## 改善箇所説明図

### 基準不適合発生箇所

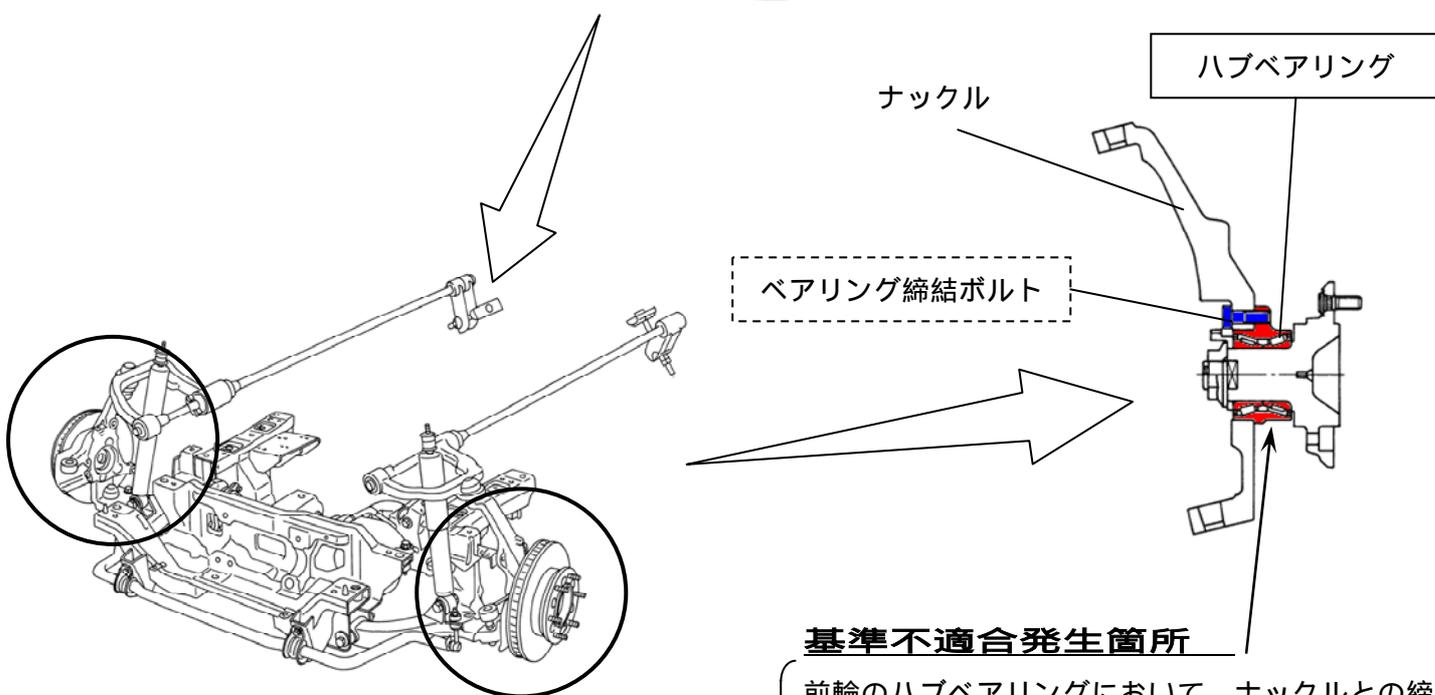
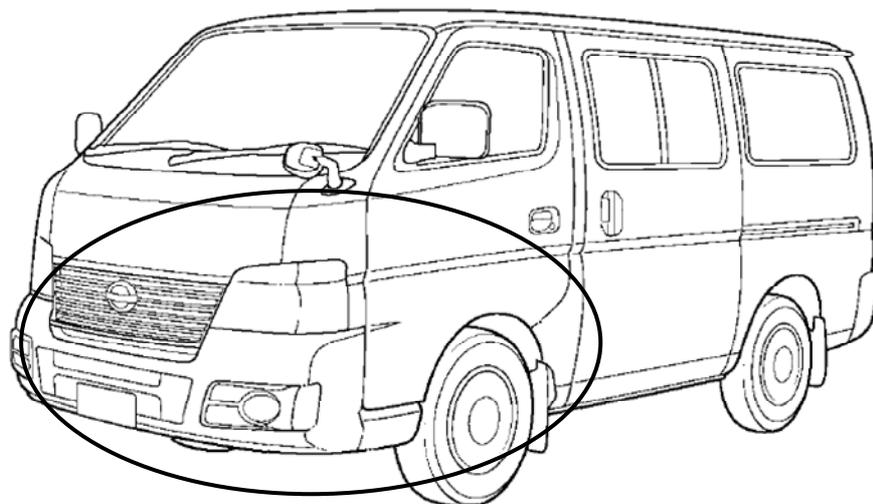
前輪のハブベアリングにおいて、ナックルとの締結ボルトの締付力が大きいものがあり、当該ベアリングが変形しているものがある。そのため、そのままの状態で使用を続けると、当該ベアリング内部が損傷して走行中に異音が発生し、最悪の場合、当該ベアリングが破損して車輪が傾き、走行不能に至るおそれがある。

全車両、ベアリングのがたを点検し、がたが交換基準より大きいものは、当該ベアリングを新品と交換し締結ボルトを適切な締付力で組付ける。がたが交換基準内のものは、締結ボルトを適切な締付力で再組付けする。

注：  は、交換部品を示す。 は、再組付けする部品を示す。

識別：銀色のシールをモデルナンバープレートに貼り付ける。
